家庭系ごみの汚染状況に関する 調査計画案について

平成31年1月11日

調査井戸の位置(案)

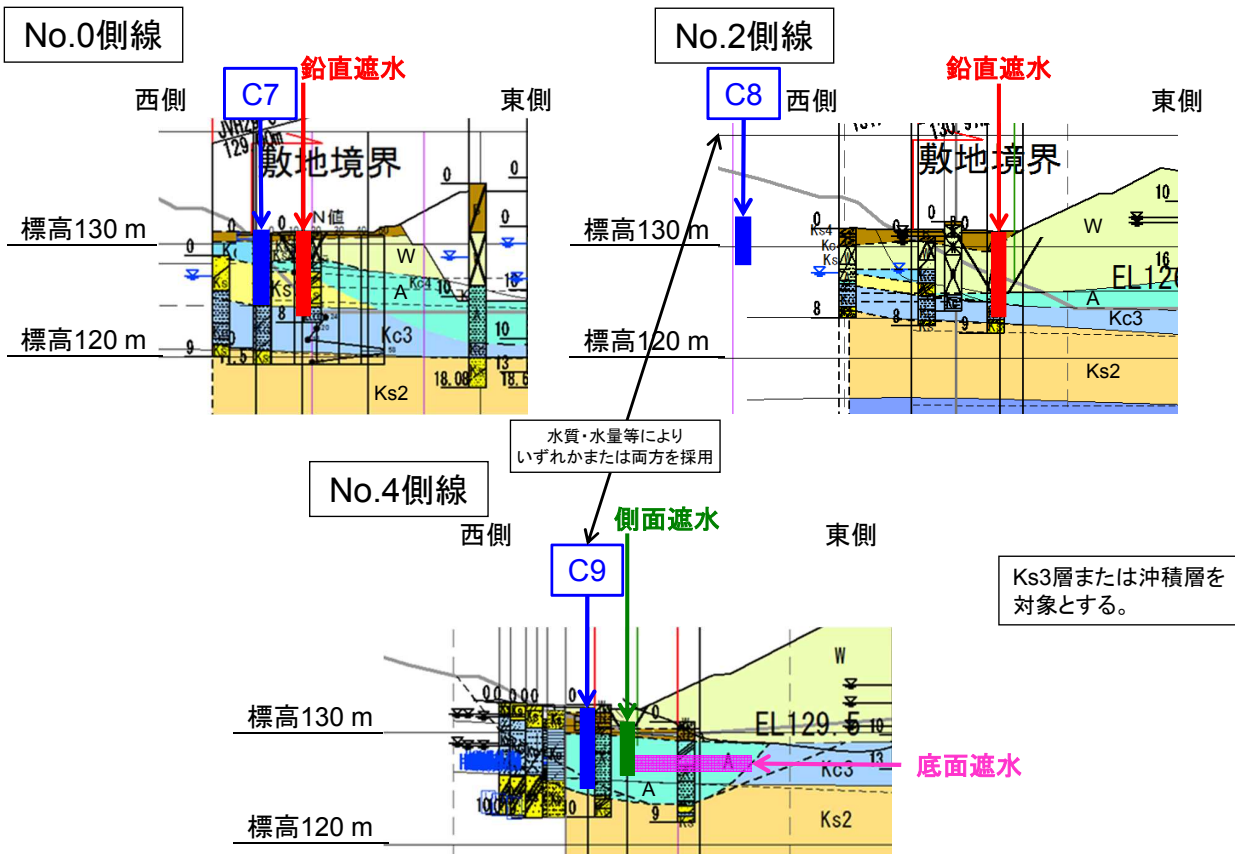
テーマ	アドバイザー	内容
調査地点	大東委員	モニタリング位置は、下流側の出口付近等にも配置されており、計画位置でよい。地下水調査で悪い結果が出た場合は、既存調査と同じように細粒分の分析を実施する必要がある。ただし、産業廃棄物の影響かどうかの区別は困難である。
	梶山委員	モニタリング井戸の位置は、計画位置で問題ない。
	小野委員	モニタリング位置は、計画位置でよい。まずはモニタリングをして、その結果の対応は今後協議することにより。
	樋口委員	モニタリング井戸の位置は、県の計画位置でよいと考える。
	大嶺委員	モニタリング井戸の位置については、計画位置で特に問題ないと考える。
既存調査結果	大東委員	まずは既存調査の結果を説明した方がよい。
	小野委員	家庭系ごみは、既存調査の含有量試験と溶出量試験から、産業廃棄物と同程度の結果であったことを説明した方がよい。
	樋口委員	家庭系ごみの有害性については、既往の有害物調査で基準値を満足していることをきちんと説明すればよい。
その他 参考意見	小野委員	建設廃棄物系はカルシウムが多いが、家庭系ごみは塩化ナトリウムが多くなる。ただし、既に下流へ流れてしまっている可能性もある。
	小野委員	家庭系ごみは、埋立後40年経過しており、有機物は分解している。有害物としては、1, 4-ジオキサン、ふっ素、ほう素等が出る可能性はある。
	樋口委員	家電、蛍光管などから水銀や鉛が溶出してくる。ここは古いので硫化物(硫化水銀、硫化鉛)として不溶化状態になっている可能性がある。

廃棄物の溶出特性 (pH依存性)

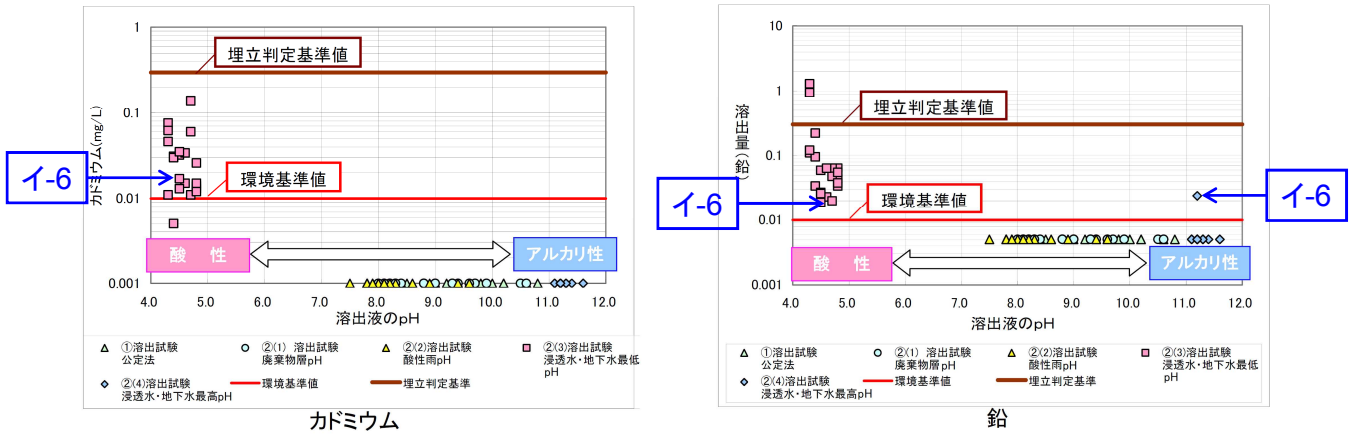
テーマ	アドバイザー	内容	県対応案
既存調査等	梶山委員	既存の調査において、低pHおよび高pH下で有害物質が溶出する可能性が示唆されているので、例えば水質計を設置するなどして、pHの変動を把握する必要がある。 また、当時は焼却せずに埋め立てられていたと聞いているので、窒素やリン等の生活環境項目の汚染状況を確認する必要がある。	家庭系ごみの下流における地下水調査において、pHおよびECの常時監視および生活環境項目（窒素およびリン）の確認分析を追加する。
